INFORME DE CONTROL ESPECÍFICO N° 017-2024-2-2960-SCE

SERVICIO DE CONTROL ESPECÍFICO A HECHOS CON PRESUNTA IRREGULARIDAD MUNICIPALIDAD PROVINCIAL DE BARRANCA

"PROCEDIMIENTO DE CONTRATACIÓN PÚBLICA ESPECIAL N° 005-2022-MPB/CS Y PERFECCIONAMIENTO DE CONTRATO DE EJECUCIÓN DE LA OBRA REHABILITACIÓN DEL CANAL HUAYTO EN EL SECTOR DE LA VEGA – (PROGRESIVA 0+100 a 14+00), DISTRITO DE PATIVILCA, PROVINCIA DE BARRANCA, DEPARTAMENTO DE LIMA" - CÓDIGO ÚNICO DE INVERSIONES CUI: 2528034"

Imagen n. °08
Vista Ubicación y detalle en plano de la partida 02.03.05 Albañilería de piedra 4m3/día

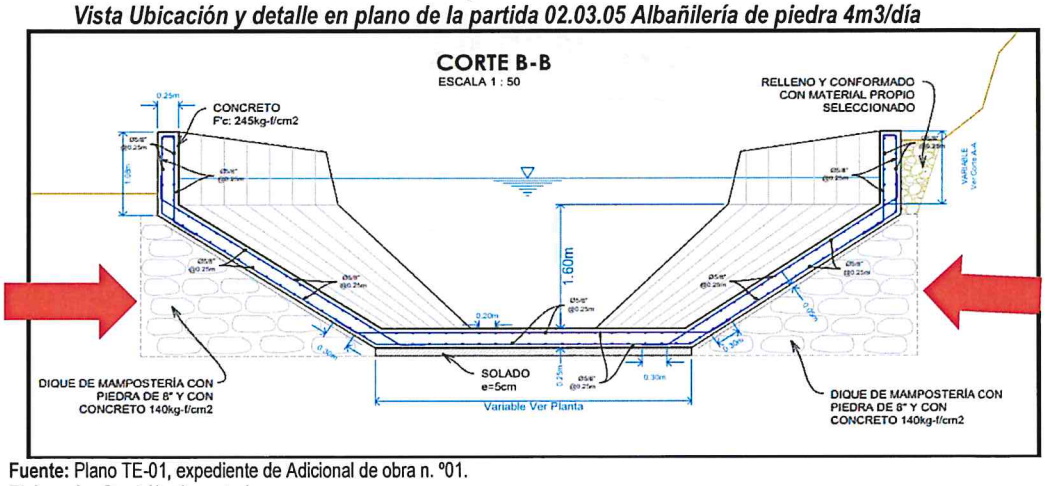
Según planos y especificaciones técnicas respecto a la partida 02.03.05 Albañilería de piedra 4m3/día, establece la colocación de piedra regularmente distribuida adherida por una mezcla de hormigón y cemento de acuerdo a las dimensiones mínimas debajo de los muros laterales de la transición, tal como se muestra a continuación:

Sin embargo, de acuerdo a la inspección física realizada el 29 de noviembre y según consta en el Acta n. °001-2023-MPB-OCI-SCC/2544806-HITO1, dicho trabajo no se vendría realizando tal como se muestra en las imágenes siguientes:

Imágenes n. º 31
Vista uña de anclaje del Vertedero de Salida

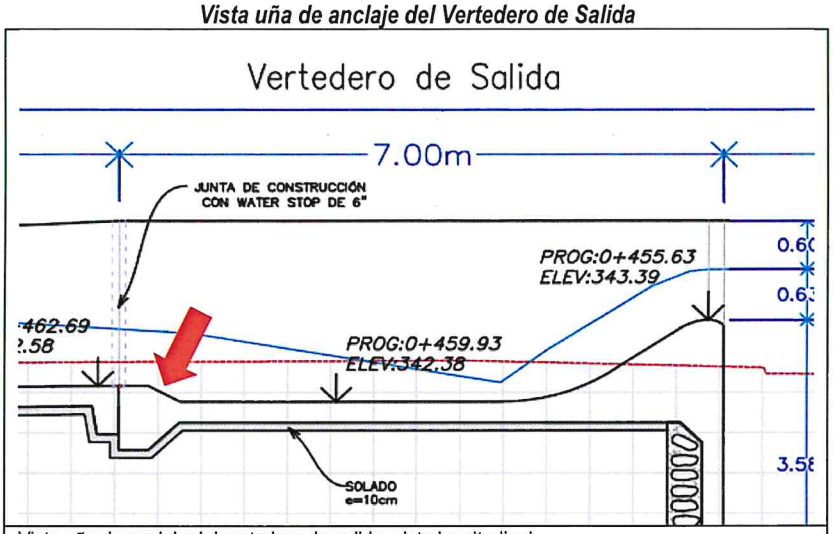
Situación que vendría incumpliendo lo establecido en el plano DES-02, que establece la construcción de uña de anclaje en el vertedero de salida, necesario para dar estabilidad a la estructura, tal como se muestra a continuación:

Imágenes n. os 42 y 43
Detalle en plano de Albañilería de piedra en transición de entrada del desarenador

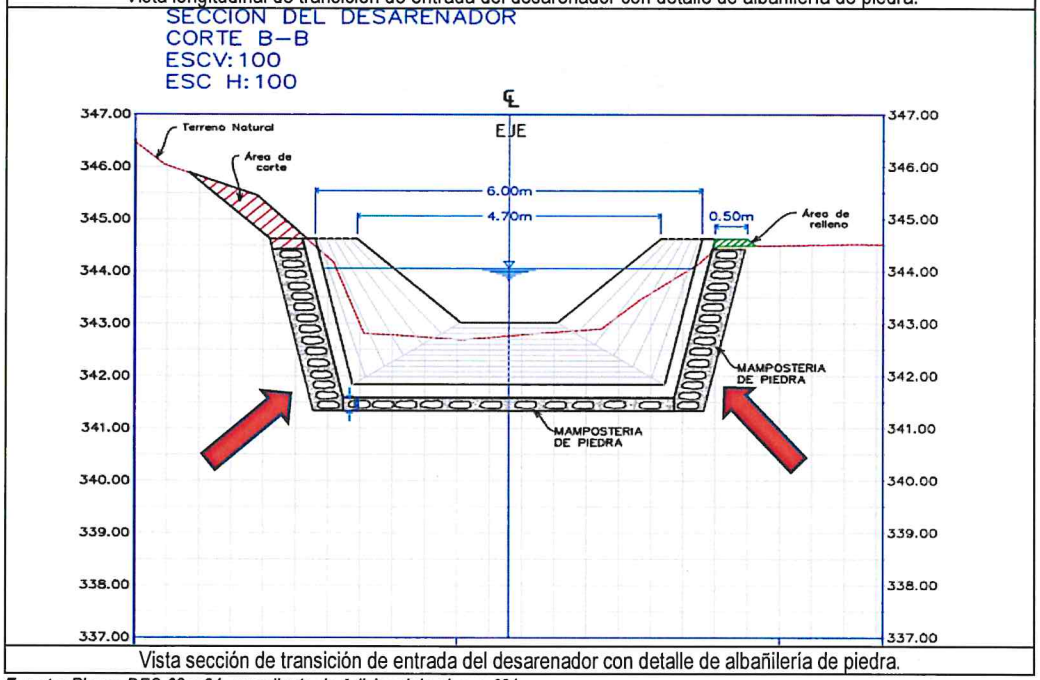
De igual modo los planos DES-02 y 04 del expediente técnico, donde establece la ejecución de albañilería de piedra debajo del solado de la transición de entrada y en el encuentro entre el vertedero de salida y el tanque de sedimentador del desarenador, tal como se muestra en las imágenes siguientes:

Imágenes n. os 50, 51 y 52
Detalles de refuerzo estructural de acero en transición de ingreso del desarenador según planos

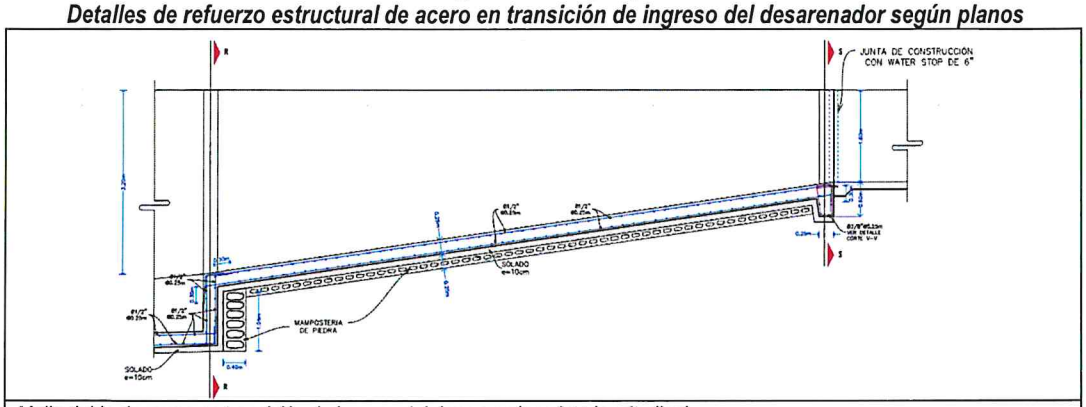
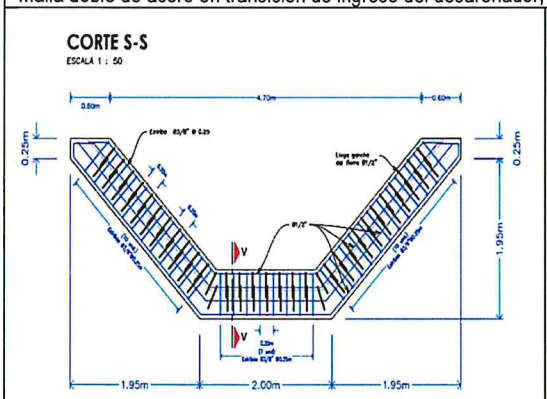
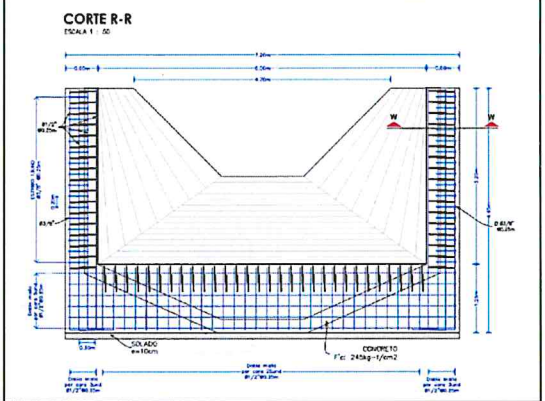
Los hechos descritos anteriormente, vendría inobservando lo especificado en los planos DES-01, 02, 03 y 04, donde establece una doble malla de acero de Ø1/2" con espaciamientos de 25.00 cm. entre acero tanto en sentido longitudinal como en sentido transversal, como se muestra a continuación:

Imágenes n. os 53, 54 y 55
Detalles de refuerzo estructural de acero en vertedero de salida del desarenador según planos

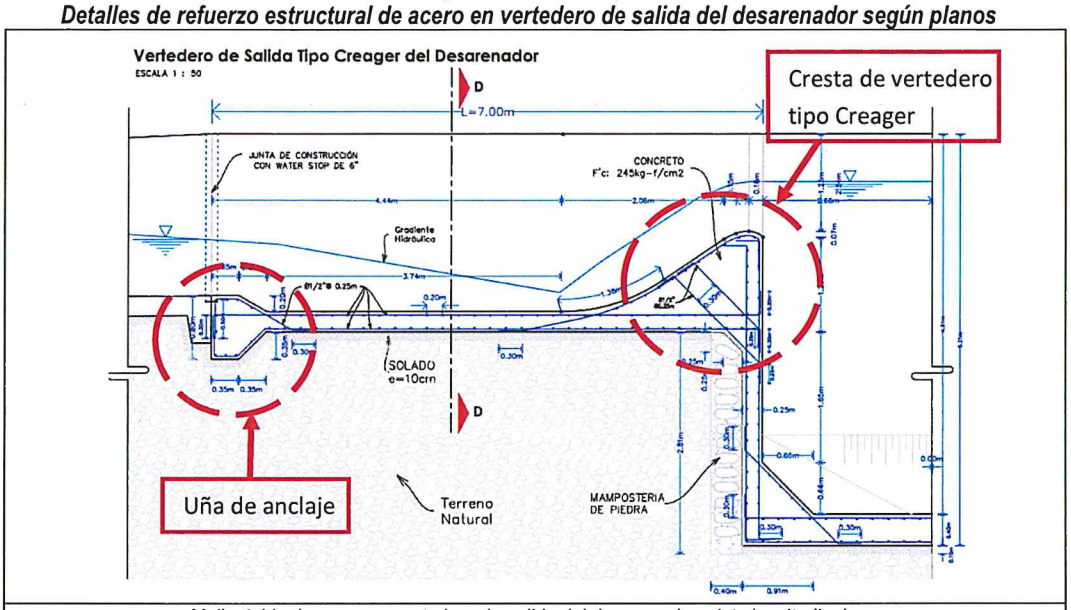
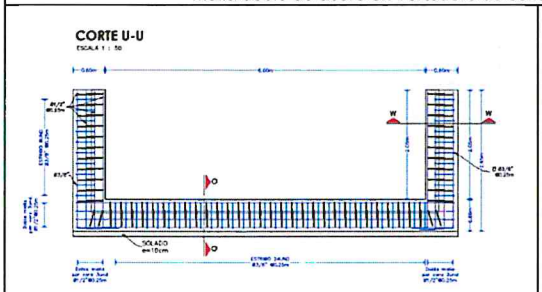
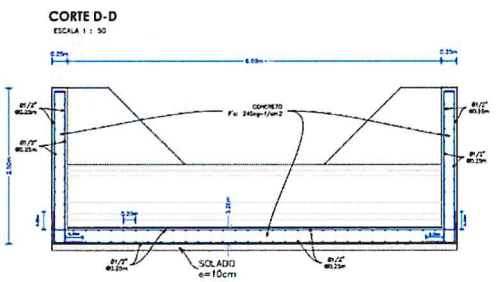
Asimismo, para el vertedero de salida establece acero de refuerzo en la uña y para la cresta de vertedero tipo Creager, tal como se muestra a continuación:

Imagen n.º 60
Detalles de Albañilería de piedra en plano TE-01

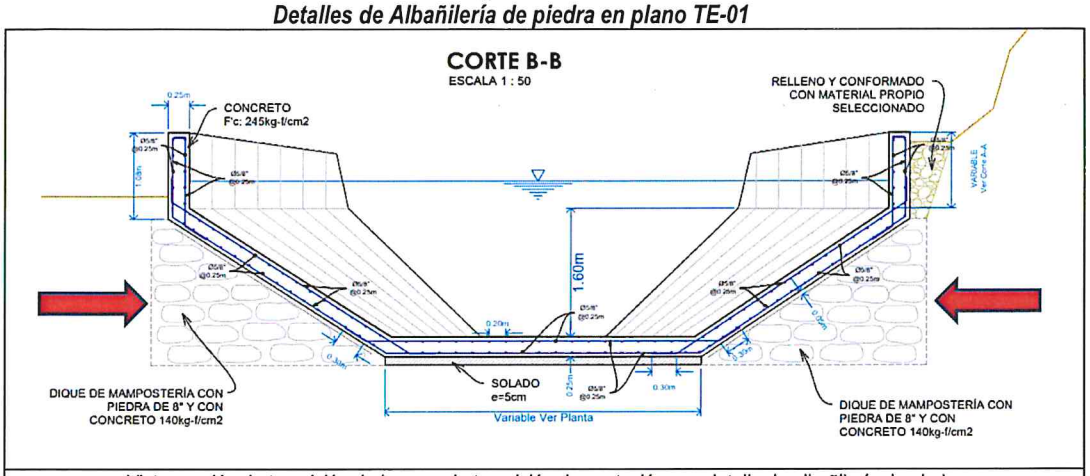
Así también se vendría inobservando el plano TE-01 del expediente técnico, donde establece la ubicación, detalle y entre otras características del dique de albañilería, tal como se muestra en la imagen siguiente:

Imágenes n. os 69, 70 y71
Detalles de refuerzo estructural de acero en plano TE-01

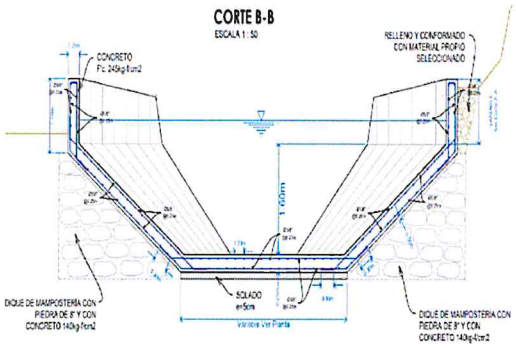
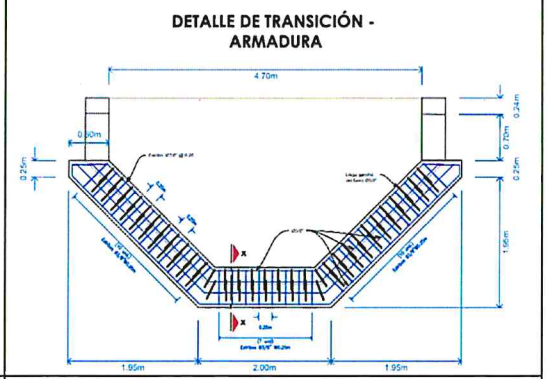
La situación expuesta, viene inobservando el plano TE-01 del expediente técnico, donde en el detalle de traslapes y empalmes del expediente técnico, establece que para el diámetro de 5/8" la longitud de traslape mínimo es de 50.00 cm, además en la zona observada según el detalle de aceros de refuerzo no corresponde dejar mechas de acero, sino fierros enteros del alto del muro, conforme establece los planos que se muestra a continuación:
